Název veřejné zakázky: **Nové energocentrum - Trafostanice TS1 vč. náhradního zdroje elektrické energie - Krajská zdravotní, a.s. - Nemocnice Chomutov, o.z.**

Evidenční číslo: **3039/2022**

Vysvětlení zadávací dokumentace č. 8

Dotaz č. 2:

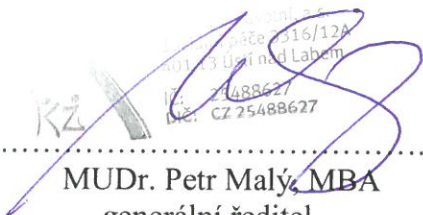
Ve VV, v části SO 10 Demolice, chybí položky pro ocenění demontáže a likvidace střešních konstrukcí. Žádáme o doplnění těchto položek a zároveň o sdělení, zda tyto konstrukce obsahují nebezpečný odpad (azbest).

Demolice střechy je součástí položky 6. Konstrukce střechy neobsahuje azbest, jedná se o živičnou krytinu.
